Добавление 128 — Правила № 129 ООН

Пересмотр 4 — Поправка 4

Дополнение 4 к поправкам серии 03 — Дата вступления в силу: 3 января 2021 года

**Единообразные предписания, касающиеся официального
утверждения усовершенствованных детских удерживающих
систем, используемых на борту автотранспортных средств (УДУС)**

Рис. 2

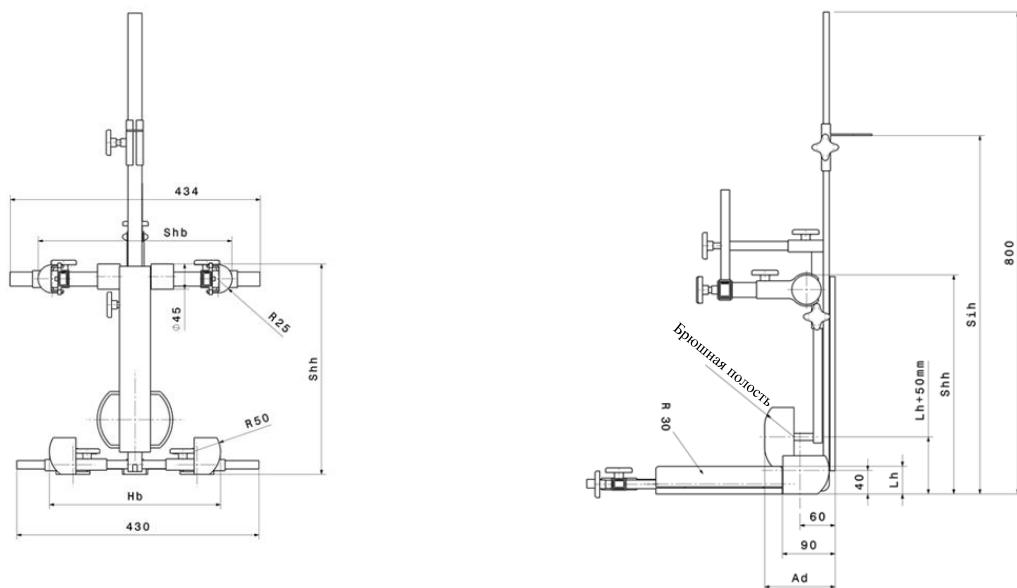
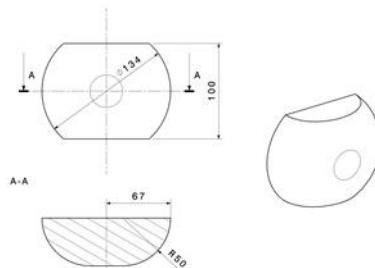
Приложение 18 изменить следующим образом:

Метод внутренней геометрической оценки

В случае УДУС цельной или нецельной конструкции используется устройство, показанное в приложении 18 на рис. 2.

Масса устройств, показанных на рис. 2 и 3, должна составлять 10 ± 1 кг.
